AVVISO DI SICUREZZA URGENTE
Sistema di Ricostruzione Valvola Mitrale Cardioband
Riferimento: FCA-XX

RE: Sistema di Ricostruzione Valvola Mitrale Cardioband

ALLEGATO A – Aggiornamenti relativi alle Istruzioni per l'uso

Figura 1 – Meccanismo di regolazione in posizione corretta **Figura 2 – Meccanismo di regolazione in posizione scorretta**

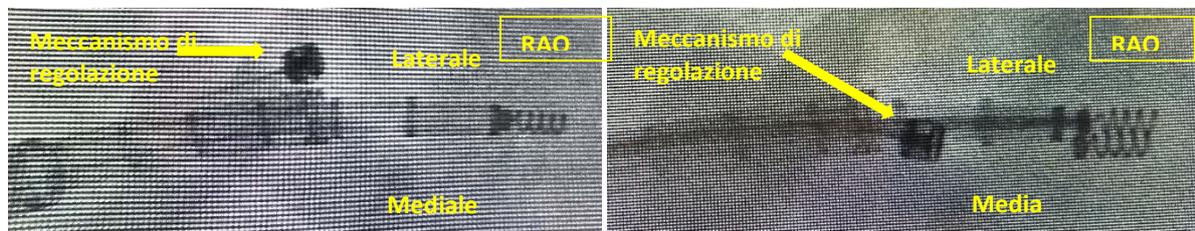
La rotazione dell'impianto si verifica con maggiore probabilità durante il posizionamento della seconda ancora. Durante la procedura di impianto è possibile identificare la rotazione attraverso l'osservazione fluoroscopica e/o ecocardiografica in 3D. La rotazione dell'impianto è individuabile nel caso in cui il meccanismo di regolazione ruoti dalla posizione laterale a quella mediale nel corso della procedura stessa.

Le misure preventive necessarie a evitare la rotazione dell'impianto comprendono quanto segue:

- garantire una distanza sufficiente tra le varie ancore;
- garantire che l'angolo del catetere dell'impianto sia mantenuto a massimo 90 gradi rispetto a al Cardioband impiantato;
- garantire il contatto tra il catetere e il tessuto dell'impianto.

Queste misure sono correntemente descritte nel training relativo alla procedura. Se viene osservata una rotazione dell'impianto, è necessario interrompere immediatamente il posizionamento delle ancore e ripetere le misure preventive elencate di sopra.

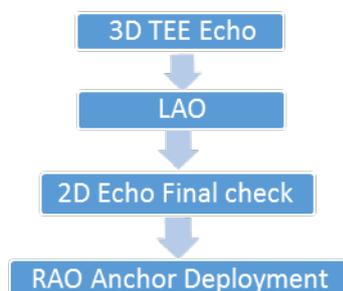
Avvertenza: durante il posizionamento delle ancore, assicurarsi che il meccanismo di regolazione non si sposti dalla posizione laterale a quella mediale, poiché questo è indicativo di una rotazione dell'impianto. Se viene osservata una rotazione dell'impianto, è necessario interrompere immediatamente il posizionamento delle ancore. Svitare l'ancora, riposizionare e ritentare. In caso contrario, è possibile che il filo di contrazione venga danneggiato e non sia possibile restringere l'impianto.

Avvertenza: al momento di posizionare la seconda ancora, verificare mediante fluoroscopia che l'angolo tra la prima ancora e la seconda sia compreso tra 45° e 90°. In caso contrario, l'ancora potrebbe distaccarsi.
